Città metropolitana
di Venezia

COMITATO VALUTAZIONE DI IMPATTO AMBIENTALE

Parere n. 3 seduta del 11.03.2019

OGGETTO: **C.M.Z. GALVANOTECNICA S.r.l.**

Figura 4: Stato di progetto planimetria dello stabilimento

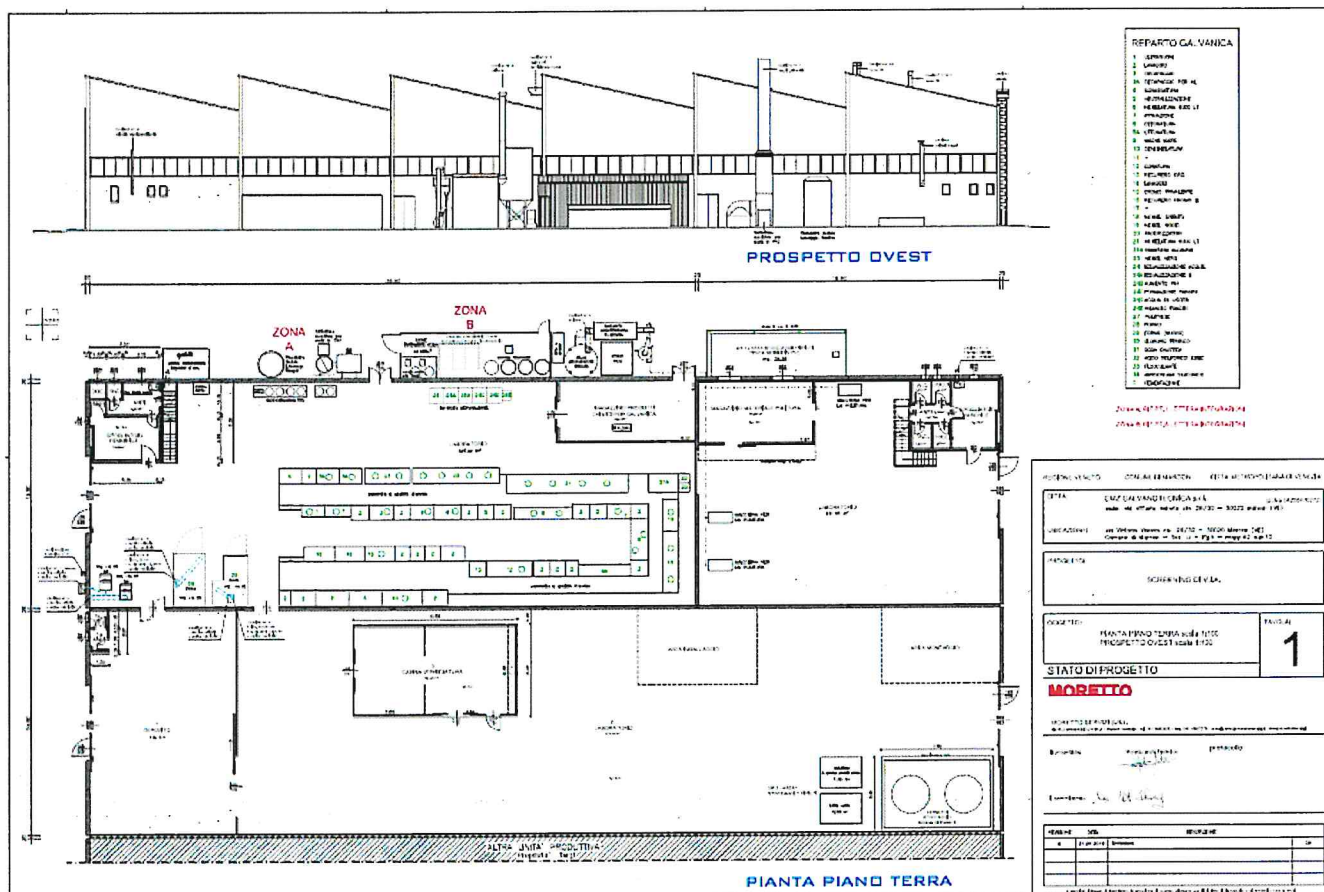
Ancorché l'impatto riferibile alla componente suolo/sottosuolo non sia significativo ai fini di una adeguata tutela dell'ambiente si prescrive che venga presentato, in sede di richiesta di modifica dell'autorizzazione integrata ambientale, un progetto con cronoprogramma, per la realizzazione di un bacino di contenimento delle vasche contenenti i bagni galvanici opportunamente dimensionato.

- b) Ai fini di una adeguata tutela dell'ambiente si prescrive che venga presentato, in sede di richiesta di modifica dell'autorizzazione integrata ambientale, un progetto con cronoprogramma per la realizzazione di un bacino di contenimento delle vasche contenenti i bagni galvanici opportunamente dimensionato

Figura 7: Posizione punti di monitoraggio

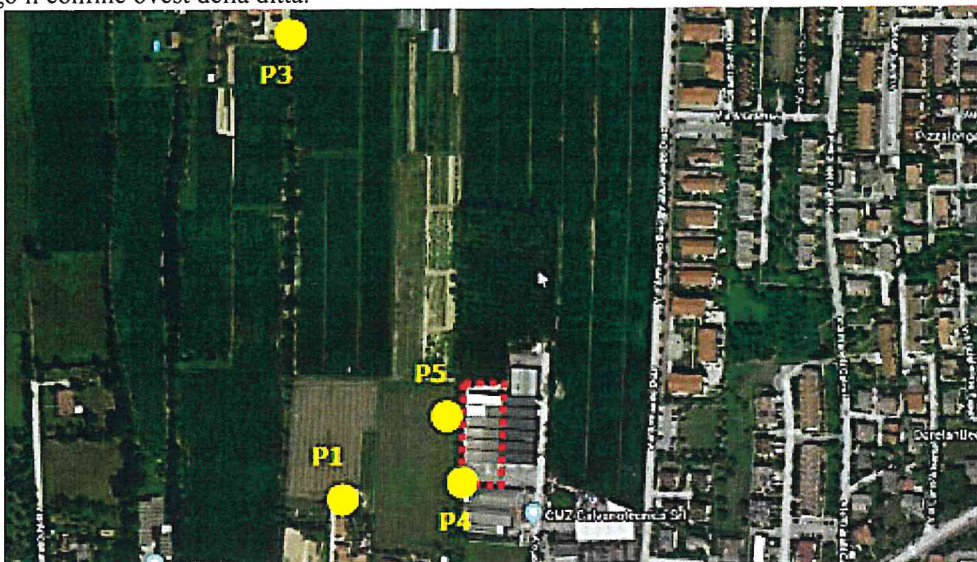
I limiti di zona sono rispettati ad eccezione del livello assoluto di emissione in corrispondenza del punto P5. Il Proponente ritiene che *“tale punto non sia da tenere in considerazione in quanto attualmente la porzione di capannone e di terreno esterno, di altrui proprietà, in adiacenza all'attività in oggetto, dove è stato individuato il punto di misura P5, non sono utilizzati ed in futuro non sarà possibile adibire questi spazi ad altre attività diverse da quelle di immagazzinamento a causa degli indirizzi urbanistici previsti dalle vigenti normative.”*

Il Proponente in data 28/12/2018 ha svolto una seconda campagna di monitoraggio acustico, ritenendo di non eseguire misurazioni sui seguenti punti:

- P3 posto in corrispondenza del ricettore R2: in quanto è più distante del ricettore R1 e durante il rilievo precedente è risultato evidente che i livelli di pressione sonora sono inferiori rispetto a quelli misurati in P1;
- P5 posto lungo il confine ovest della ditta: in quanto, a seguito dell'acquisto della porzione di capannone, tale punto non si trova più sul confine con un'altra ditta (possibile ricettore).

Si evidenzia che non sono state soddisfatte le richieste d'integrazione di cui comunicazione prot. 90671 del 11/12/2018 e in particolare per il superamento dei valori misurati durante la prima campagna, rispetto ai limiti vigenti di zonizzazione acustica comunale.

- c) Con la messa in regime dei nuovi impianti dovrà essere effettuata una campagna di misurazioni della rumorosità, svolta sui ricettori e sui confini della proprietà per il rispetto dei limiti di zonizzazione acustica individuati nello studio acustico (zona III Aree di tipo misto). I risultati dovranno essere trasmessi a Città Metropolitana di Venezia, ARPAV e Comune di Marcon. In caso di superamento dei limiti dovranno essere attuati gli accorgimenti necessari per ricondurre i valori entro i limiti previsti, comunicando a Città Metropolitana di Venezia e ARPAV le misure da adottare. Per la verifica dell'adeguatezza delle eventuali opere mitigatorie poste in essere dovrà essere ripetuta la campagna di monitoraggio.
